Název veřejné zakázky: **Dodávka serverů pro kamerový systém do Krajské zdravotní, a.s. - Masarykovy nemocnice v Ústí nad Labem, o. z. – pracoviště Rumburk**

Evidenční číslo: **3051/2022**

Vysvětlení zadávací dokumentace č. 5

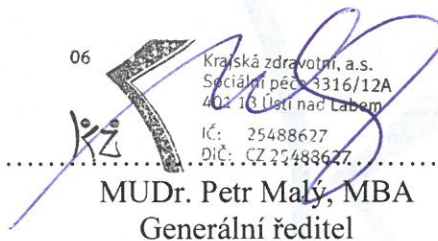
Dotaz: Zadavatel v odpovědi na dodatečné odpovědi uvedl, že trvá na technické specifikaci Grafického akcelerátoru v konfiguraci 2 x minimálně 256 jader minimálně 2 GB na akcelerátor.

Uchazeč o tuto veřejnou zakázku by rád nabídl aktuálně dostupný a renomovanými výrobci podporovaný HW, který násobně překračuje požadovanou konfiguraci viz. předcházející dotaz, tj. místo 2x256 jader máme v úmyslu nabídnout 1x2 560 jader a místo požadovaných 2x 2 GB bychom rádi nabídli 1x 16 GB. Může zadavatel specifikovat způsob použití uváděné grafické karty a důvod proč trvá na technologicky horší dodávce? Případně zvážit tento požadavek a umožnit uchazeči nabídnout technologicky a výkonnostně vyšší řešení?

Po interním vyhodnocení a kompatibilitě s kamerovým systémem, který bude provozován na předmětu veřejné zakázky, zadavatel přehodnotil svoje prvotní rozhodnutí a připouští účastníkem navrhovanou změnu. Tedy upravuje zadání z hodnoty min 2x256 jader na min 1x2 560 jader a místo požadovaných min 2x 2 GB na 1x 16 GB.
